**Rifacimento metanodotto Ravenna – Chieti**  
**Tratto Recanati – San Benedetto del Tronto**  
**DN 650 (26"), DP 75 bar**  
**ed opere connesse**

**STUDIO DI IMPATTO AMBIENTALE**

**APPROFONDIMENTI TEMATICI RELATIVI ALLA RICHIESTA MATTM**  
**PROT. DVA N. 0012315 DEL 28.05.2018**

**Fig. 7.22/A: Comune di Massignano (Sig. Mignini) - tratto in variante (blu) e tratto non più in progetto (tratteggio rosso)**

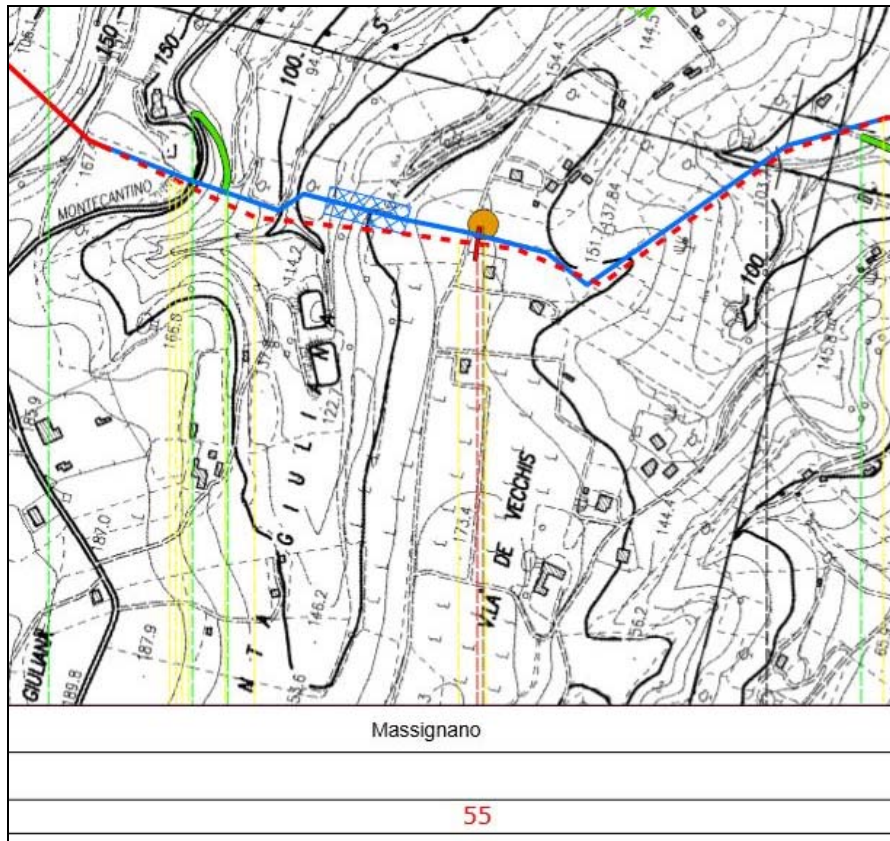
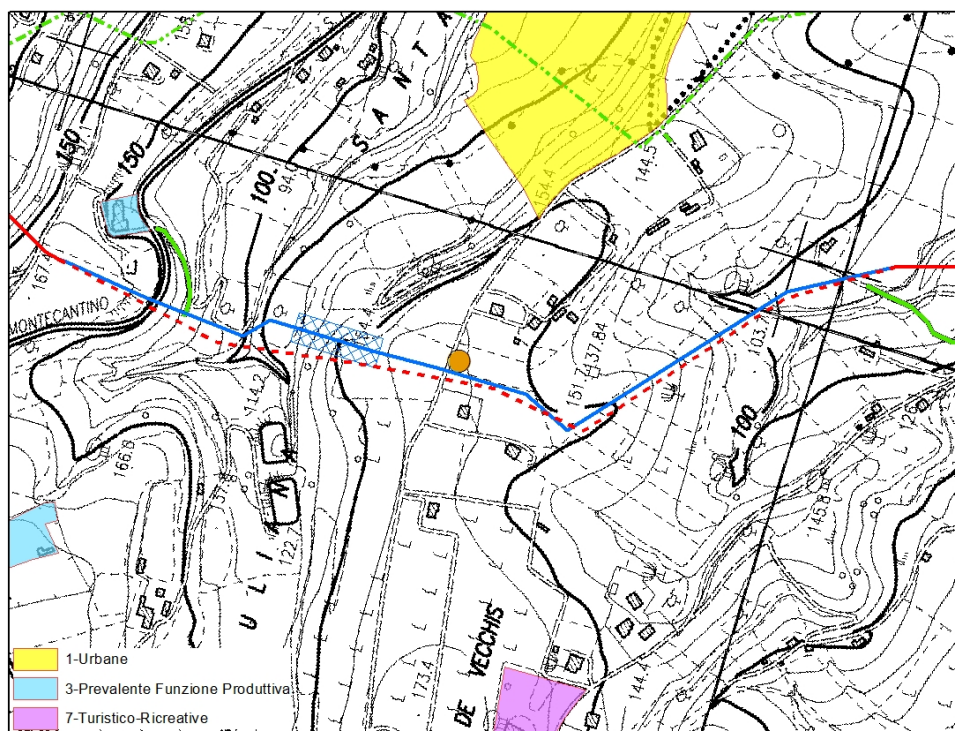
*In questa sede, [...], rinnovo la richiesta di posizionare la nuova linea il più possibile adiacente al confine est delle particelle di mia proprietà n.162 e n.211 (Massignano AP), mentre per quanto riguarda le sottostanti particelle n.234, n.212 e n.207, sempre adiacente al confine est delle stesse ma a carico della proprietà confinante – lato est – in modo tale da realizzare un certo equilibrio degli oneri a carico delle proprietà interessate, un evidente maggiore allineamento della condotta nella zona in questione ed anche in vista di programmati lavori di bonifica e di livellamento che dovrò effettuare nelle predette particelle 207, 212 e 234.*
